- Mémoire en réponse de l'avis délibéré de la MRAe

Déclaration de Projet valant Mise en Compatibilité du PLU

Commune de Saint-Colomban

Août 2024

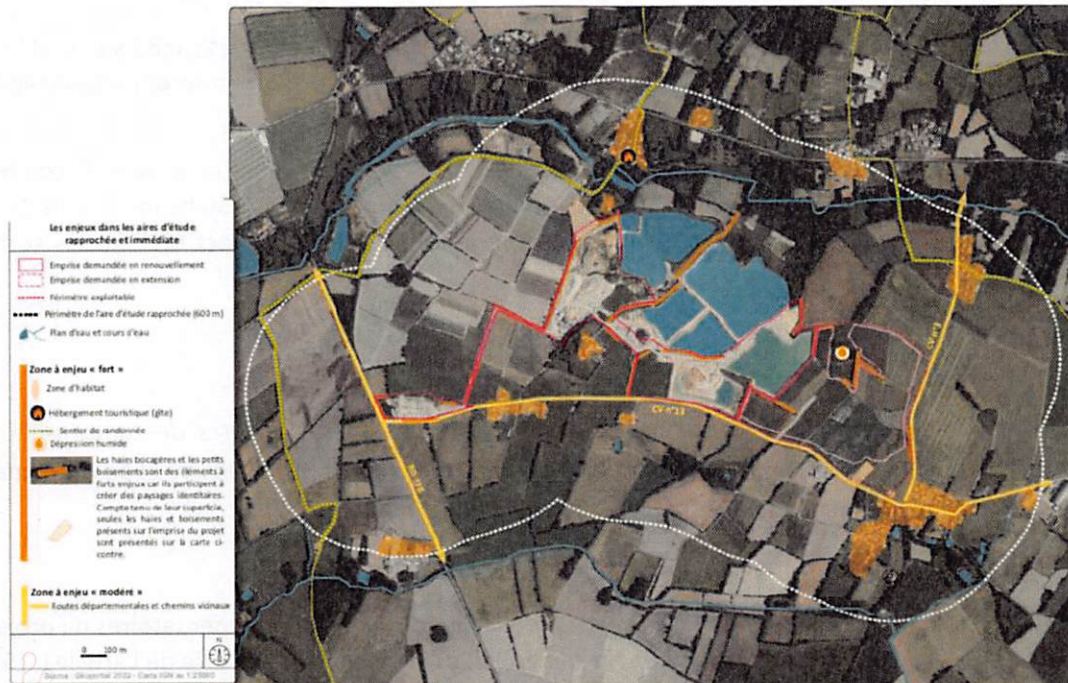
- *Détaille et localise les espèces protégées et/ou menacées (nom, nombre, usage des habitats) présentes sur le secteur du projet ;*
- *Détaille et localise les enjeux paysagers dans et autour du secteur de projet.*

Ces précisions devront également le cas échéant être apportées sur les ENP reclassés en EAP au titre de la compensation agricole du projet d'extension de la carrière GSM Granulats.

Concernant les données faunes, le dossier d'évaluation environnementale sera complété pour intégrer la liste des noms des espèces protégées identifiées ainsi que les habitats où ces espèces ont été localisés lors des observations de terrain.

Une carte des enjeux naturalistes globaux du site sera également ajoutée. Cette carte présente les cumuls des enjeux naturalistes dont l'usage des habitats par les espèces faunistiques identifiées (mais également la flore et les habitats).

Il est à noter que les cartes ajoutées (biodiversité et paysages) sont tirées du dossier de demande d'autorisation de l'extension de la sablière dont l'enquête publique est conjointe à la procédure d'urbanisme. Ainsi, le détail des inventaires, des impacts et des mesures sera bien présenté au public lors de l'Enquête publique.

Concernant les enjeux paysagers, l'évaluation environnementale sera complétée par une carte des enjeux paysagers (forts et modérés) sur et à l'extérieur du secteur de projet (jusqu'à 600m autour de l'aire d'étude).

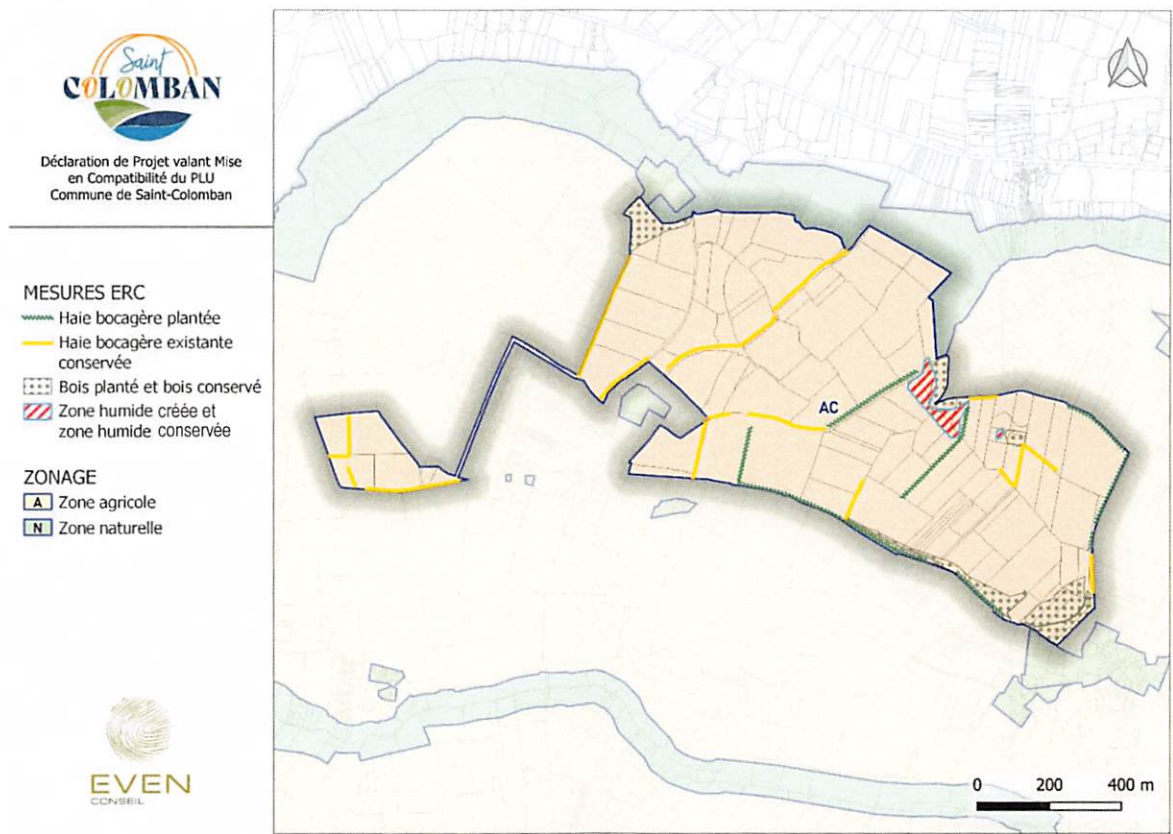
La MRAe recommande que les habitats qui vont être créés comme mesures de compensation et d'accompagnement dès l'autorisation du projet et durant l'exploitation de la sablière et dans le cadre de son réaménagement soient identifiés et protégés par le PLU.

Les haies, boisements et zones humides créés dans le cadre des mesures compensatoires du projet en dehors de la partie exploitée de la carrière, feront l'objet d'une protection au titre de l'article L.151-23 du Code de l'urbanisme, permettant d'assurer la pérennité de ces compensations, quand bien même certaines seraient réalisées au-delà de la durée du PLU (cf. éléments identifiés sur la carte ci-dessous).

Les pièces du dossier de PLU seront modifiées avant l'approbation de cette procédure de mise en compatibilité afin de pérenniser les mesures de compensation du projet dans le PLU.
